Sikkerhedsinformation (Field Safety Notice)

Berørt udstyr
 medin-NC3 (REF 3000)
 medin-reference-ID: MEDIN-FSN-2026-001
 BfArM-sagsnr.: 30339/26
 FIMEA-reference-ID: P3732

Olching, 2026-07-20

Fig. 1 – Enhedens alarmmeddelelse

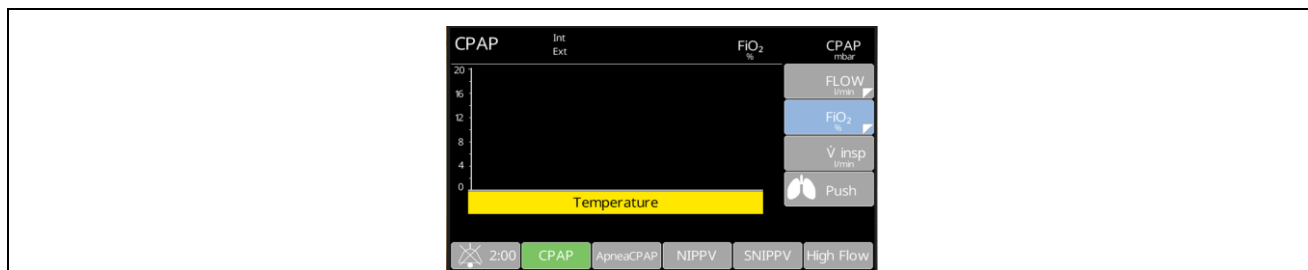
medin har konstateret, at der på medin-NC3-enheder med et HY-LINE-batteri H2B665 og softwareversioner under CPU V1.2, Display V111 og Pneumatik A14.00 kan udløses en temperaturalarm med middel prioritet. Den tilhørende alarmtekst er: "**Temperatur**".

Alarmen kan forekomme, når det nye HY-LINE-batteri H2B665 anvendes i kombination med en softwareversion, der er ældre end de krævede versioner. På baggrund af medins hidtidige tekniske vurdering er der tale om en falsk alarm eller en fejllarm og ikke om en bekræftet overophedning.

Identificeret årsag: Den berørte batteritype kræver den korrigerede softwarekonfiguration for at sikre, at de relevante batteriparametre overvåges og fortolkes korrekt. Ældre softwareversioner understøtter ikke denne batterikonfiguration fuldt ud. Dette kan medføre, at der udløses en temperaturalarm, selv om der ikke foreligger en faktisk overophedning.

Alarmadfærd efter kvittering: Alarmen kan ikke nulstilles ved kvittering og forbliver aktiv, indtil softwareopdateringen er gennemført.

Indtil softwareopdateringen er gennemført, skal alarmen behandles som en relevant enhedsalarm. De lokale kliniske procedurer skal følges, patienten skal overvåges i overensstemmelse hermed, og den ansvarlige distributions- eller servicepartner skal kontaktes.
